Keuringsverslag van een elektrische laagspanning- en zeer lage spanningsinstallatie

NIET CONFORM

Straatnaam Adolphe Willemysstraat
Huisnummer 180
Busnummer
Postcode 1070
Gemeente Anderlecht
Land België

Controlebezoek van een oude huishoudelijke elektrische installatie van een wooneenheid bij verkoop op vraag van de verkoper volgens (KB 08/09/2019) - AREI Boek 1- 8.4.2. en 8.2.1. en 4.2.4.3.

Afbeelding schakel- en verdeelbord:

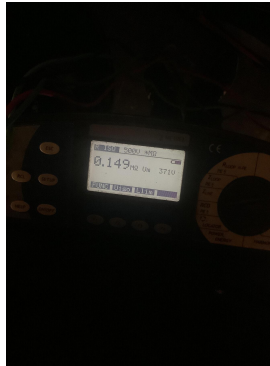
I3.09 Een demonteerbaar aansluitstuk (aardingsonderbreker) moet steeds gemakkelijk bereikbaar zijn. (Boek 1 Onderafdeling 5.1.5.1. en 5.4.3.5.)

I5.03 Verdeelbord is niet van klasse I of II. (Boek 1 Onderafdeling 5.3.5.1.A.)
